Planungs- und Gestaltungsbeirat der Hanse- und Universitätsstadt Rostock

46. Sitzung – 01.03.2024

Protokoll

TOP 1: Entwicklung des Standortes Steinstraße 14

Abb.1: Variantenuntersuchung; Quelle: RGS

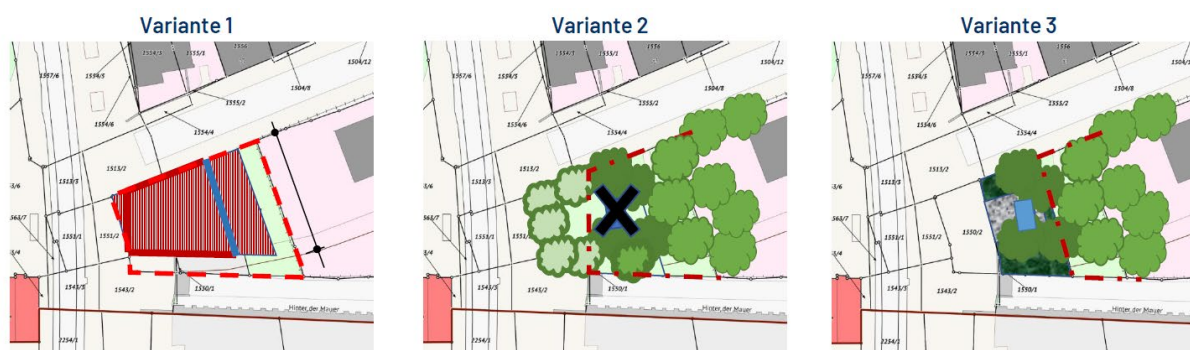
Frau Prof. Vahl formuliert folgend die Gedanken des Beirates zu den einzelnen Varianten. Der Bedarf der ersten Variante, zur Schaffung eines Baukörpers als räumliche Setzung für diese Eingangssituation, wird verstanden. Architektonisch muss dieser dann sehr hochwertig sein. Der Baukörper gegenüber dem historischen Steintor wäre von 4 Seiten einsehbar, weshalb die Bauaufgabe hier hervorragend gelöst werden müsse.

Die größte Frage stellte sich allerdings nach der unterzubringenden Nutzung. Aus Sicht des Gremiums würde die Möglichkeit zur Schaffung eines Baukörpers bestehen, 4 Geschosse werden aber als zu viel angesehen. Der denkbare Neubau sollte dann niedriger ausgeführt werden, damit unter anderem die Fassade der Giebelwand Steinstraße 13 nicht ganz verstellt wird. Die erste Variante wäre denkbar, stellt aber nicht die Vorzugsvariante des Planungs- und Gestaltungsbeirates dar.

In der zweiten Variante erscheint der Wegfall des bestehenden Kiosks nicht einleuchtend, positiv wird hingegen aber die Ergänzung des Standortes durch Bäume gesehen. Junge kleine Bäume sind allerdings nicht vorstellbar, sie würden an dem Standort zu sehr untergehen. Es ist daher zu beachten, dass schon etwas ältere und größere Bäume eingesetzt werden, dafür aber nur wenige.

Aus Sicht der Mitglieder des Planungs- und Gestaltungsbeirates übernimmt der Kiosk eine wichtige Funktion. Ggf. sollten Gespräche mit dem Betreiber gesucht werden, um herauszufinden, ob er bei einer möglichen Sanierung unterstützt werden kann.

Aus Sicht des Gremiums wären vorzugsweise die Varianten 2 und 3 zusammenzudenken. Der Standort sollte einen sanften und minimalen Gestaltungseingriff erfahren mit voluminöser Ergänzung von wenigen größeren Bäumen. Es ist darauf zu achten, die Fläche nicht zu sehr zu möblieren. Über eine teilweise wassergebundene Oberfläche kann nachgedacht werden. Es ist zu überprüfen, ob die öffentliche WC-Anlage mit dem Kiosk zusammenzulegen ist. Die Bestandssituation ist am besten behutsam und ruhig weiterzuentwickeln. Es ist kein Baumhain zu entwickeln, die Ergänzung von wenigen Großgehölzen ist hier zielführender. Weniger bedeutet für diesen Standort mehr. Der Ort ist zu respektieren und soll unbedingt öffentlich bleiben.

In Hinblick auf eine langfristige Entwicklung im Bereich Steintor ist eine Bebauung unter Umständen denkbar. Hierbei sollte die Geschossigkeit mit Rücksicht auf das Gesamtensemble angemessen gewählt werden. Eine wie in Entwurfsvariante 1 vorgeschlagene Viergeschossigkeit des Baukörpers erscheint dieser Angemessenheit nicht zu entsprechen. Eine Zweigeschossigkeit sollte geprüft werden. Wichtig bei einer zukünftigen Entwicklung erscheint ein im Vorfeld entwickelter Bedarf eines öffentlichkeits- und gesellschaftsfördernden Programms, insbesondere für die EG Bereiche, um den wichtigen historischen Stadteingang zu beleben.

Der bestehende und über Jahrzehnte gewachsene Gehölzhain wird in dieser Variante als Qualität verstanden und ergänzt. Aus ökologischer und klimatischer Sicht sind die Auswirkungen für den unmittelbaren Stadtbereich sicherlich als positiv zu werten. Die Bäume tragen zu einem besseren Klima und einer höheren ökologischen Vielfalt bei. Diese Eigenschaften durch Ergänzung von Gehölzen zu stärken, ist richtig. Auch stadträumlich gesehen, wäre die Ergänzung des Volumens von großen Gehölzen auf dem Grundstück der Steinstraße 14 als Rahmung zum Steintor als positiv zu werten.

Bei einer Ergänzung der Gehölze sollte darauf geachtet werden, wenige Gehölze, diese aber in guten Qualitäten als Großbäume zu verpflanzen. Auch die Baumscheiben sollten großzügig bemessen und entsprechend den Vorgaben und Potentialen des Leitbilds der Schwammstadt realisiert werden.

Nicht nachvollziehbar erscheint hingegen der Rückbau des Kiosks, der an der Stelle aktuell betrieben wird. Auch die Notwendigkeit der Erweiterung der Kita-Flächen hin zum Steintor erscheinen nicht überzeugend.

Die Variante schlägt den Erhalt des Kiosks und die Aufwertung der Platzfläche vor. Die Idee den Kiosk zu erhalten, erscheint insbesondere aufgrund der sozialen Aspekte überzeugend. Jedoch wird die Gestaltung der Platzfläche divergent diskutiert. Wieviel Gestaltung ist hier angemessen? Eine zu starke Überformung, oder extravagante Gestaltungselemente sollten vermieden werden. Auch fällt in dem Vorschlag auf, dass das räumliche Volumen zum Steintor „fehlt“.

Die Empfehlung des Gestaltungsbeirats setzt sich aus Elementen der Varianten 2 und 3 zusammen. Auch aufgrund einer aktuell fehlenden Programmatik für ein künftiges Gebäude empfiehlt es sich, die aktuelle städtebauliche Situation am Steintor zu erhalten. Die Baukörperstellung und Fassaden der Gebäude beiderseits der Steinstraße (Gerichtsgebäude und Geschäfts-/Wohnhaus) formulieren ausreichend eine Torsituation und den Übergang in die Innenstadt.

Mittelfristig, und so lange der aktuelle Betreiber den Kiosk unterhält, sollte der Bereich erhalten und strukturell leicht aufgewertet werden. Bei Bedarf kann der Kiosk um ein öffentliches WC ergänzt werden. Sitzgelegenheiten können auch temporär während der Öffnungszeiten durch den Kioskbetreiber angeboten werden.

Der bestehende üppige Gehölzhain wird als ökologischer Wert für das lokale Stadtklima in dem sonst stark versiegelten Bereich gewertet. Aus ökologischen und stadträumlichen Gründen sollten auf der Platzfläche einige wenige Großgehölze geschickt platziert werden, um die räumliche und ökologische Situation zu stärken. Die aktuelle Betonpflasterfläche könnte in Teilen durch einen verdunstungsoffeneren, wassergebundenen Belag oder ein anderes hochwertigeres und klimarelevanteres Material ersetzt werden. Es ist zu überprüfen, ob die Grundfläche des historischen Gebäudes in der Oberfläche noch ablesbar sein soll. Die Möblierung sollte mobil und von Kioskbetreiber organisiert werden (Public-Private Partnership?). Als Gestaltungsleitbild sollte in diesem Bereich eher zurückhaltend bzw. minimalistisch vorgegangen werden.
